PROGETTO ESECUTIVO

LINEA FERROVIARIA: ADRIATICA INTERVENTO: VARIANTE DI FALCONARA

RELAZIONE DI CONFRONTO PD - PE

APPALTATORE  RICCIARDELLO COSTRUZIONI S.r.l.	DIREZIONE LAVORI  ITALFERR GRUPPO FERROVIE DELLO STATO				
RELAZIONE DI CONFRONTO PD - PE	Progetto IA1Y	Lotto 00	Codifica Documento RG-MD00-002	Rev. B	Foglio 2 di 50

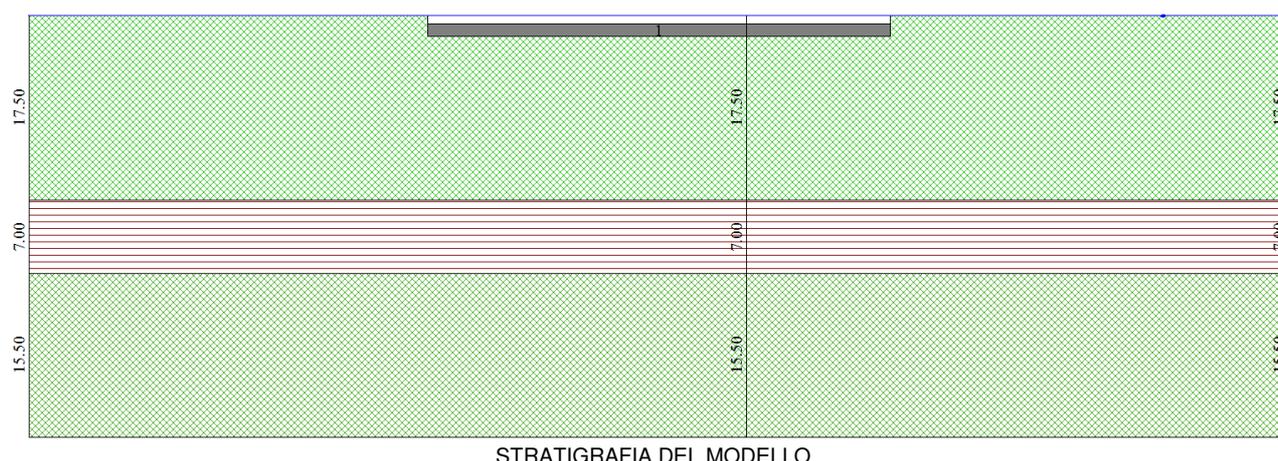
Durante la progettazione esecutiva un ulteriore aspetto che si è approfondito è quello che riguarda il decorso dei cedimenti nel tempo per capire i tempi con cui i cedimenti si manifestano e quindi la loro compatibilità con l'esercizio ferroviario e con i limitati franchi previsti dal progetto definitivo per la galleria artificiale.

Di seguito si riportano le stratigrafie considerate nel progetto definitivo e nel modello di seguito illustrato:

La stratigrafia considerata è la seguente:

- da 0.00m a 17.50m : Depositi alluvionali ghiaiosi (1a)
- da 17.50m a 24.50m : Depositi alluvionali argillosi/argillosi limosi (2b)
- da 24.50m a 40.00m : Depositi alluvionali ghiaiosi (1a)

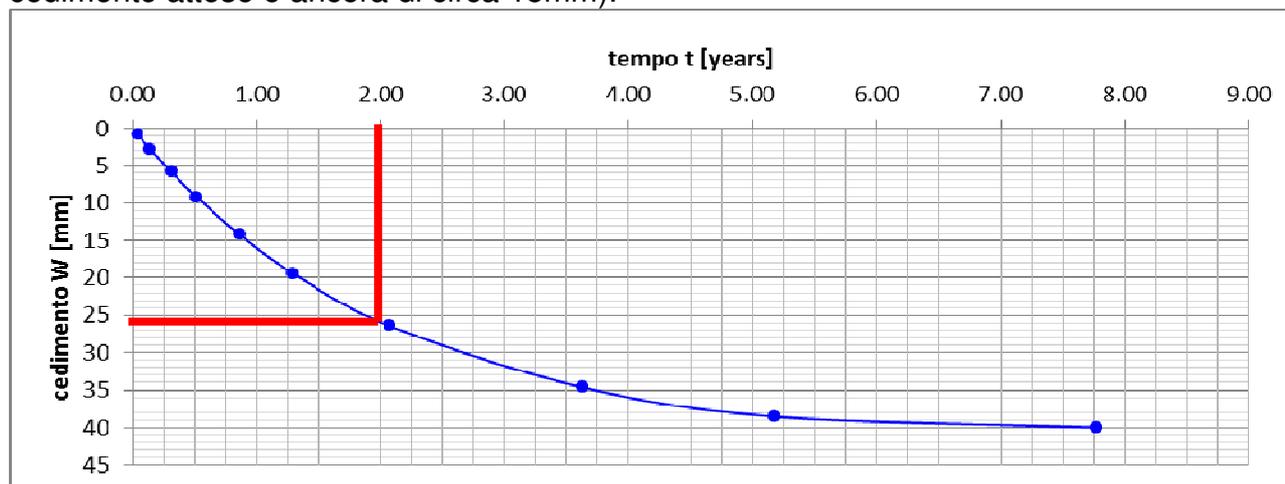
La verifica a carico limite è soddisfatta (fattore di sicurezza $\eta_{\text{vert}} = 20.77$), ma risulta evidente che il cuneo di rottura ricade nello strato di Deposito alluvionale argilloso/argilloso limoso (2b), influenzando il risultato.

I cedimenti risultano aumentati a seguito dell'individuazione di uno strato argilloso (cedimenti progetto definitivo $w = 45$ mm, cedimenti di calcolo $w = 78$ mm). Tale strato è determinante, in quanto rientra nel volume interessato da un cambio dello stato tensionale e quindi deformativo. Una ulteriore considerazione altrettanto importante riguarda i tempi con cui tali cedimenti si manifestano. Affinché si sviluppi il processo di consolidazione per dissipazione delle sovrappressioni interstiziali all'interno del Deposito alluvionale argilloso/argilloso limoso (2b), attraverso la teoria della consolidazione si sono ottenuti tempi maggiori rispetto a quelli ipotetici di realizzazione dell'opera (dopo due anni il cedimento atteso è ancora di circa 15mm).

A causa dell'entità totale dei cedimenti, dei tempi prolungati per il loro decorso e delle incertezze legate alla stratigrafia realmente presente in situ, si è ritenuto opportuno in sede di progettazione esecutiva adottare anche sotto la galleria artificiale della S.S16 un sistema di fondazioni profonde su pali tali da rendere trascurabile sia il cedimento complessivo che differito, anche alla luce del franco ridotto in galleria, così come previsto dal progetto definitivo.

A seguito delle analisi di dettaglio e della nuova stratigrafia sono poi state apportate lievi modifiche alla lunghezza dei pali dei viadotti di approccio alla galleria artificiale.

Stralcio elaborato 0297_04_002_PD_TTLC_00_00_0011_1

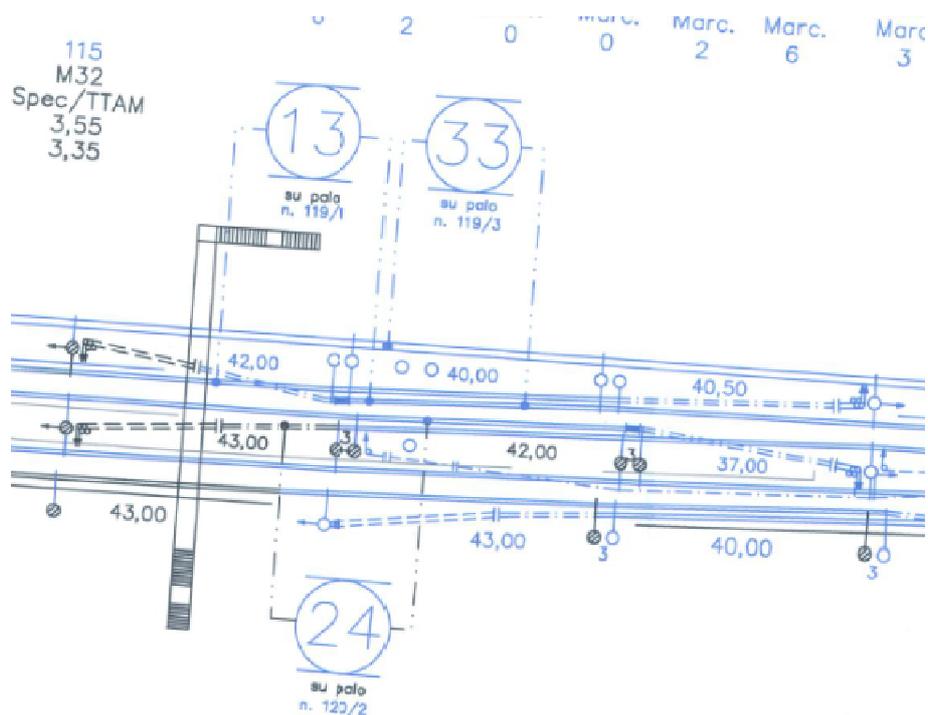
- 16) In stazione di Falconara, il posto di sezionamento intermedio sarà realizzato a spazio d'aria con separazione elettrica e meccanica delle condutture senza incrocio delle condutture in tensione.
- 17) In stazione di Falconara, è previsto l'adeguamento della segnaletica antinfortunistica TE in ottemperanza alle linee guida "RFI.DMA.LG.IFS.8.B" Ed.09/2008.

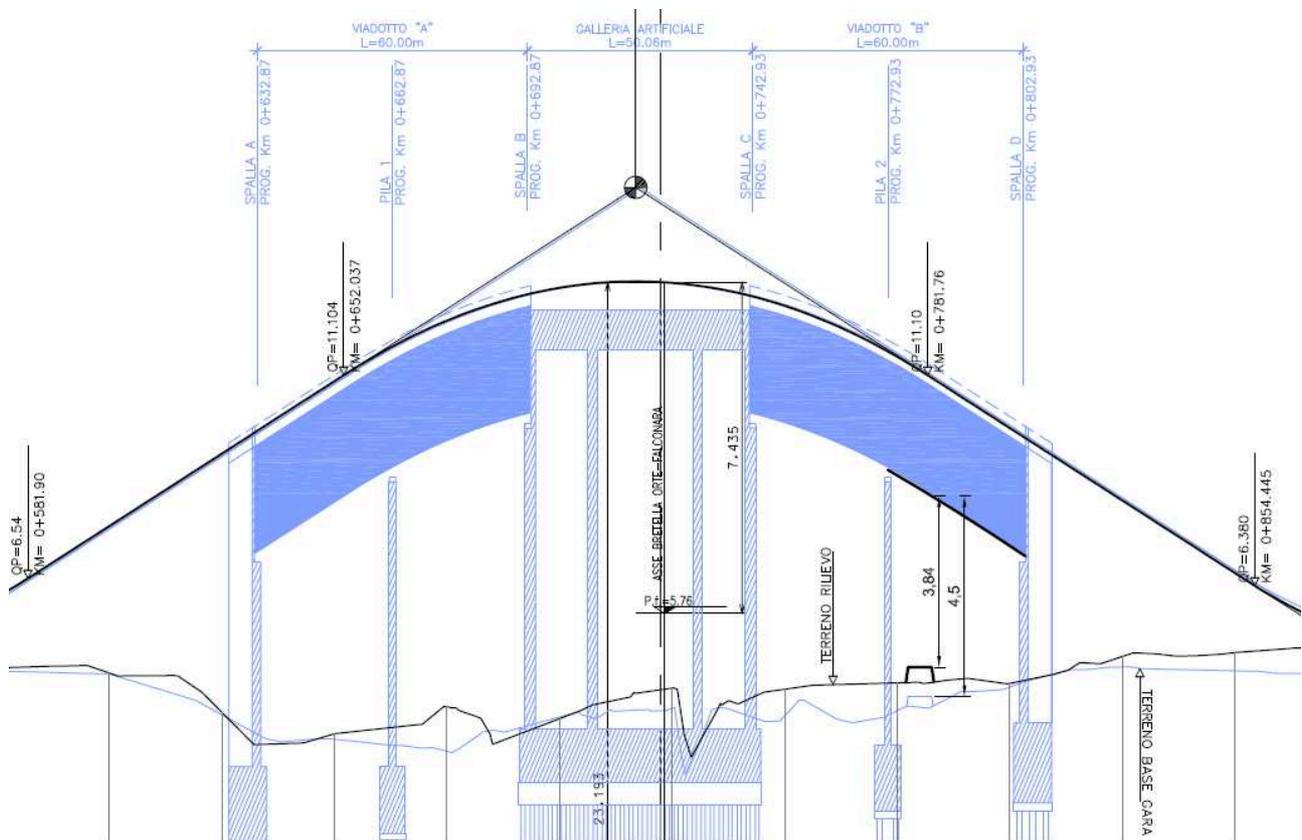
Il tracciato della "Strada B" previsto nel progetto a base gara transita sotto il viadotto di progetto di via delle Caserne in corrispondenza del quale viene dichiarato un franco minimo pari a 4,50 m.

Le verifiche effettuate sulla base del rilievo topografico, eseguito in fase di progettazione esecutiva, hanno evidenziate che il franco reale è ridotto rispetto a quanto dichiarato e pari a circa 3,80m.

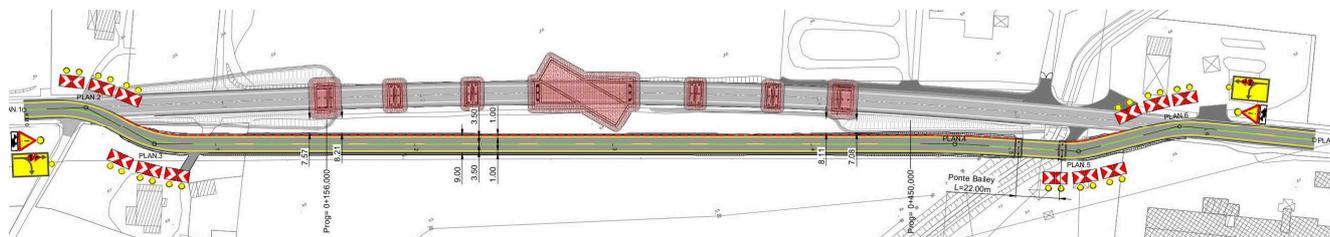
Per questa ragione è stata sviluppata un'ulteriore soluzione progettuale (Allegato 2) mirata a limitare il problema evidenziato, segue uno stralcio

Rispetto alla soluzione proposta nel progetto definitivo in questo caso saranno previste due ulteriori provvedimenti:

Fig.1: barriera "tipo CIR ambiente"

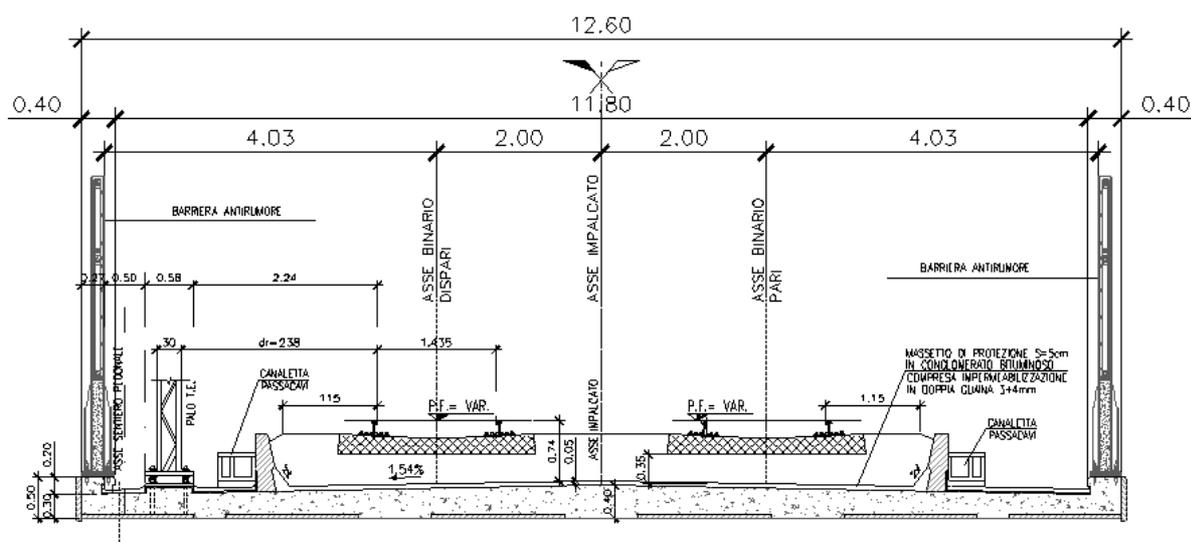
Come osservabile dall'immagine precedente, le dimensioni previste per i cordoli in corrispondenza delle barriere saranno pari a 40cm, a differenza del PD in cui erano previsti di larghezza pari a 33 cm in corrispondenza della Barriera. Tale allargamento non va a modificare la larghezza totale dell'impalcato.

L'impalcato, nel progetto definitivo, presentava una larghezza complessiva pari a 12,60m. In funzione della Nuova Barriera RFI l'impalcato non subirà un allargamento della sezione trasversale. Di conseguenza l'impalcato presenterà una larghezza complessiva pari a 12.60 m.

L'impalcato, nel progetto definitivo, presentava una larghezza complessiva pari a 12,74 m. In funzione della Nuova Barriera RFI l'impalcato resta della medesima larghezza prevista da PD.

Schema Appoggi in pianta

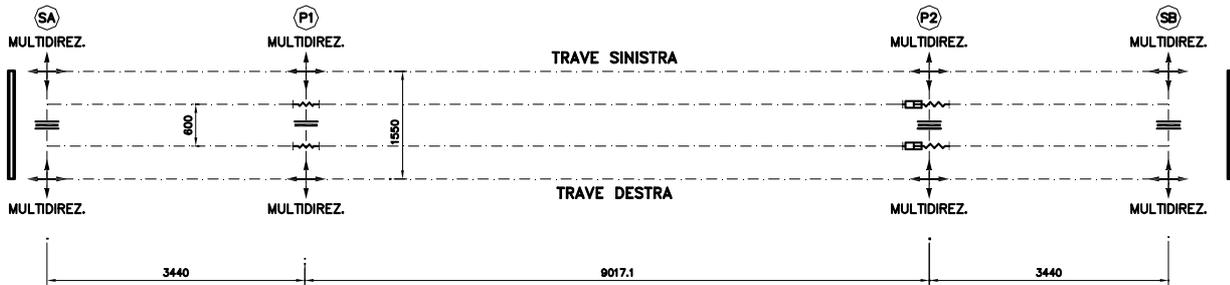
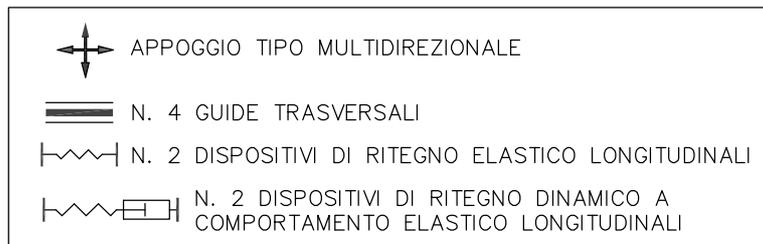
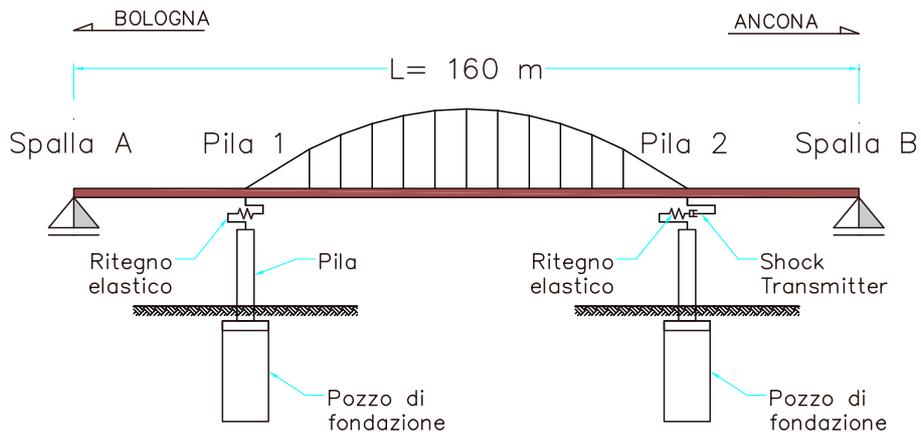
Tale schema è risultato "non corrispondente agli standards RFI" essenzialmente per la presenza di elementi "shock trasmettitori", adottabili solamente in caso di inevitabile necessità e a seguito di adeguate analisi dinamiche che tengano conto anche dei giochi e delle tolleranze costruttive. Lo schema adottato, corrispondente agli standards RFI, è il seguente:

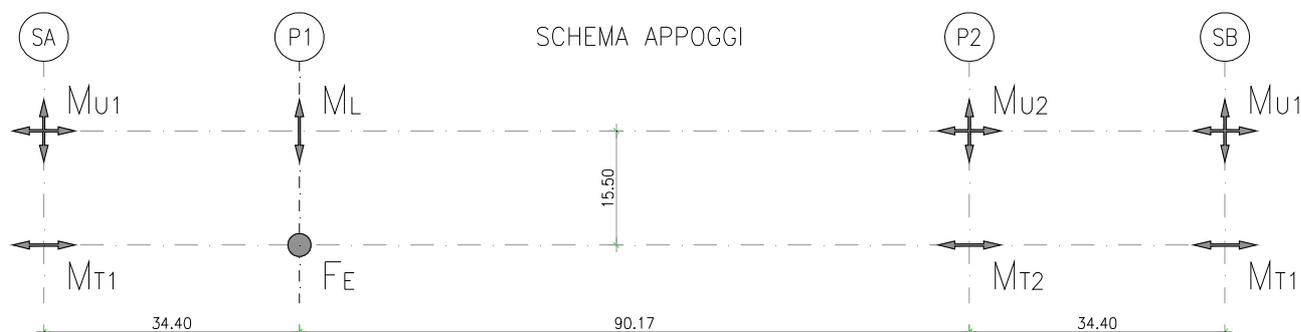
Con il seguente significato delle sigle:

F_E = appoggio fisso elastico

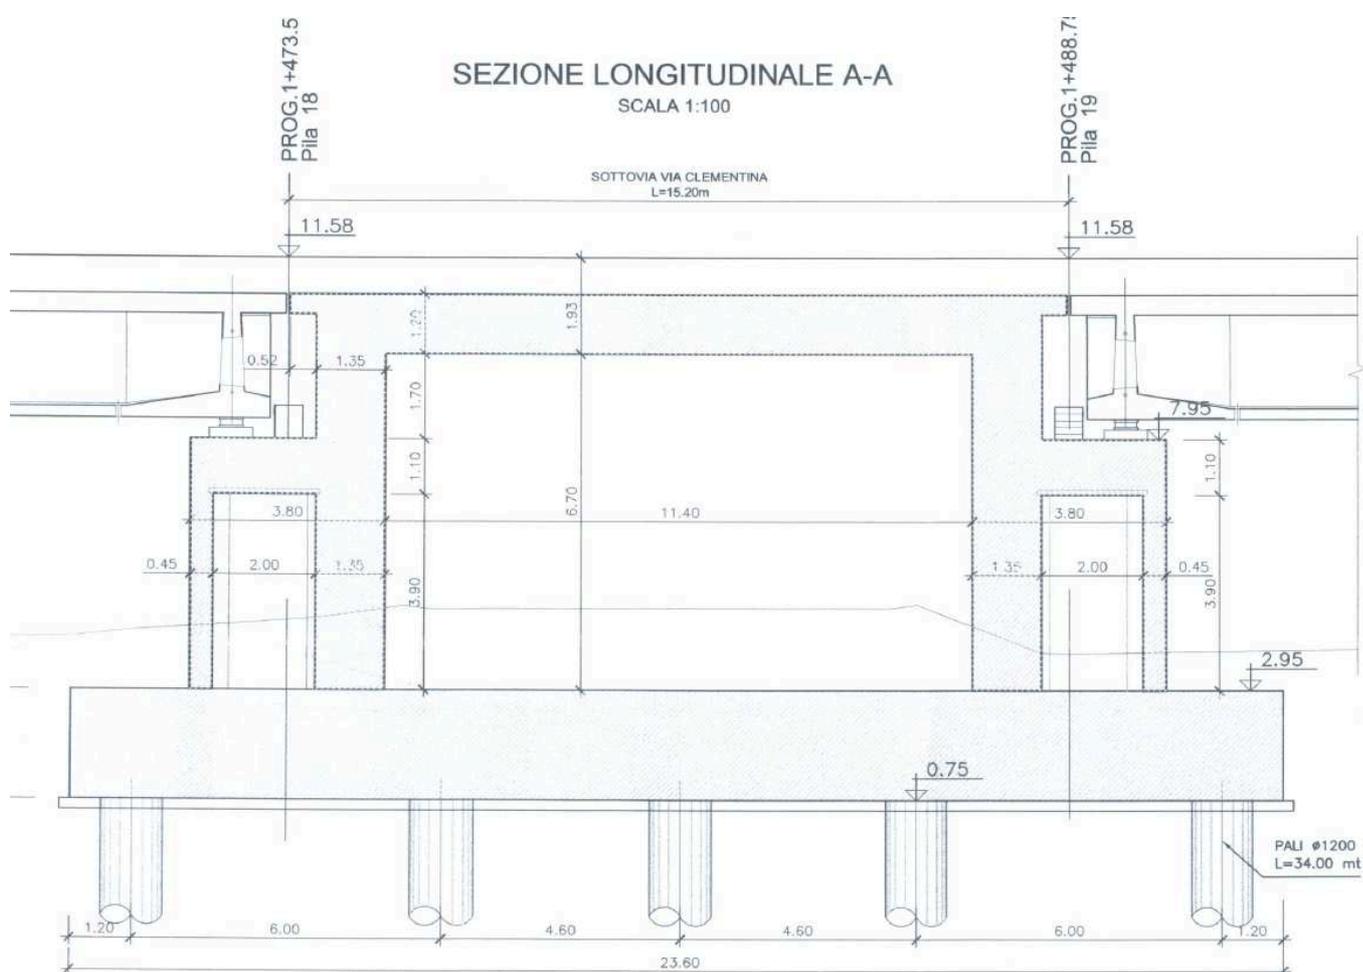
Il progetto definitivo prevede la realizzazione lungo il Viadotto Esino tra la pila 18 e la pila 19 del sottovia Clementina. Si tratta di un'opera complessa che, secondo le previsioni del Progetto Definitivo prevede l'esecuzione di una struttura scatolare atipica la quale integra: una struttura centrale a portale, all'interno della quale si muove la viabilità di via Clementina

delle "semi" pile laterali che consentono il posizionamento degli impalcati in c.a.p.

L'opera si presenta strutturalmente molto atipica con un comportamento complesso ove sulla pila vengono trasferiti anche i momenti di incastro del portale interno. L'opera risulta particolarmente delicata dal punto di vista delle azioni termiche e di ritiro. La continuità del portale porta infatti la nascita di azioni orizzontali sulla soletta (trazione e compressione) particolarmente gravose nonché il trasferimento di tali azioni sulle pile laterali.

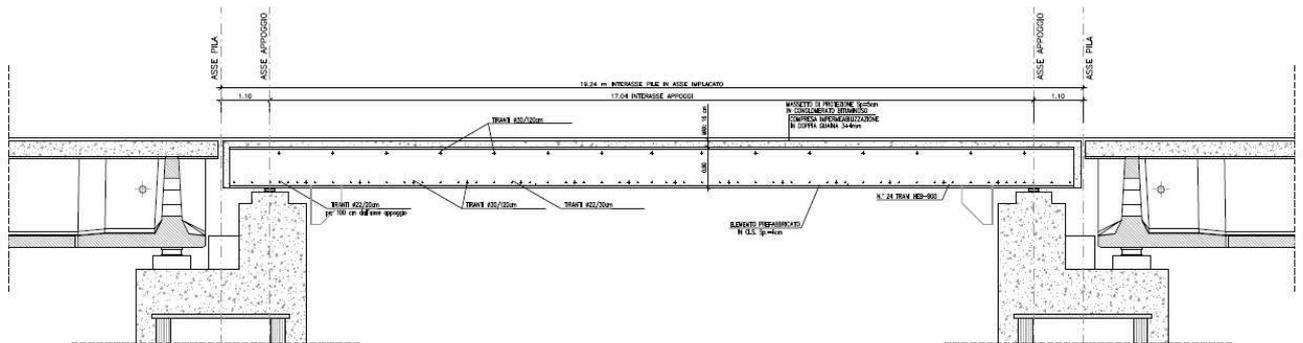
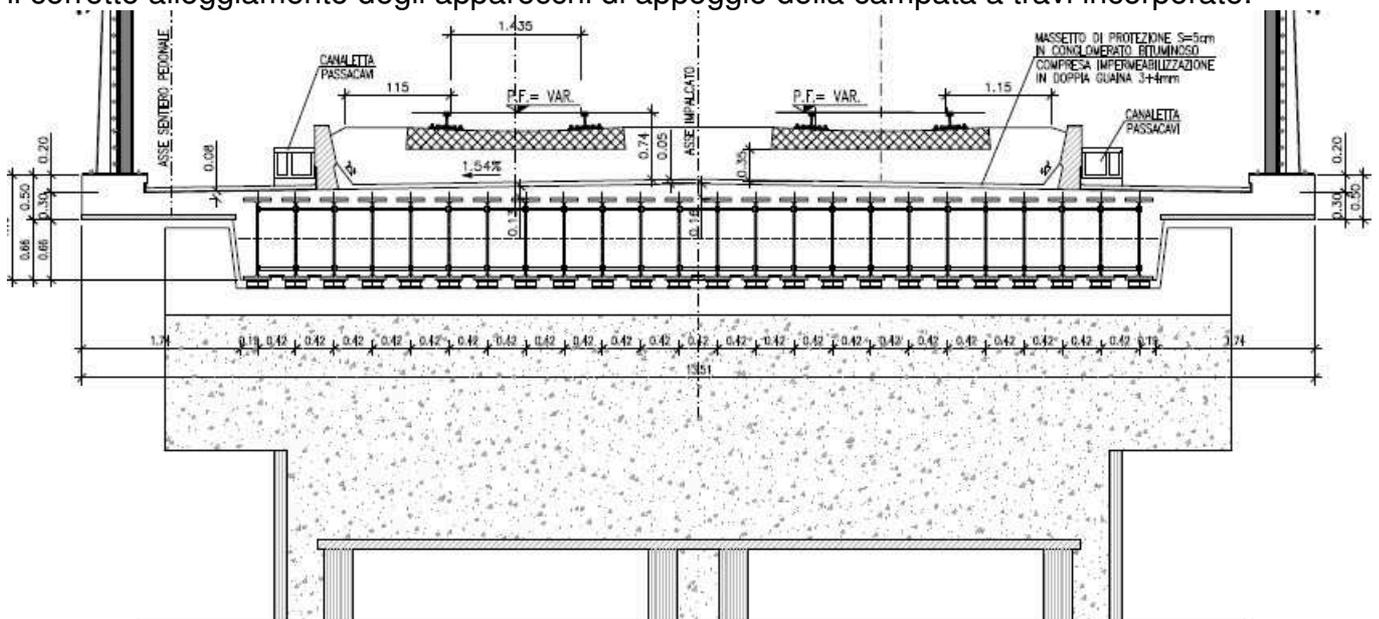
Infine si segnala che cantieristicamente l'opera non risulta di facile esecuzione anche in considerazione della diversità dei casseri tra le pile tipo di linea e le "semi" pile rappresentate a causa della presenza di numerose superfici scalettate lungo il perimetro esterno.

A fronte di tali considerazioni si è ritenuto di ottimizzare la soluzione e dunque in progetto esecutivo il sovrappasso di Via Clementina è stato previsto realizzato mediante un ponte a travi incorporate con luce di calcolo 17m circa.

Ciò ha consentito di realizzare delle pile tipiche ai lati avendo semplicemente cura di realizzare, sul lato del Viadotto Clementina, un cordolo di sopraelevazione del pulvino per il corretto alloggiamento degli apparecchi di appoggio della campata a travi incorporate.

9.3 Sottopassi scatolari – Modifica dell'altezza dello scatolare

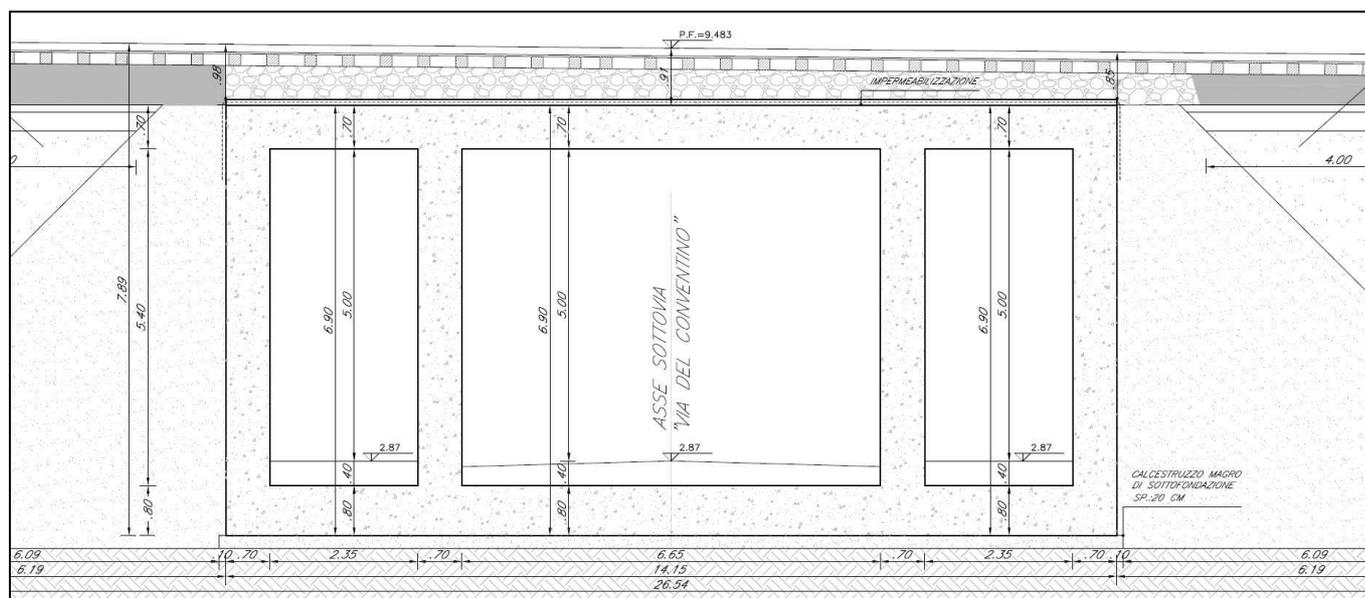
In particolare queste ultime risultano particolarmente gravose per l'intero progetto pertanto, in fase di progettazione esecutiva, si è provveduto ove necessario a incrementare gli spessori dei singoli elementi, come meglio illustrato qui a seguire, al fine di assicurare il soddisfacimento delle verifiche.

Nel caso di Via del Conventino lo spessore di 55 cm non consentiva il superamento delle verifiche a taglio senza armatura e quelle a fessurazione anche tenendo conto della limitazione dell'apertura delle fessure a 0,1mm come da Istruzione ferroviaria nel caso di strutture interrate o esposte ad area salmastra (condizioni ambientali aggressive). Si è quindi provveduto a eseguire una soletta di spessore di copertura pari a 70 cm spessore come illustrato nella sezione trasversale sotto riportata.

Nel caso invece del Sottovia alla prog. 2+539 lo spessore del progetto definitivo (pari a 70cm) risultava già sufficiente al soddisfacimento di tutte le verifiche anche in condizioni ambientali aggressive e quindi la geometria dell'opera non è stata alterata.
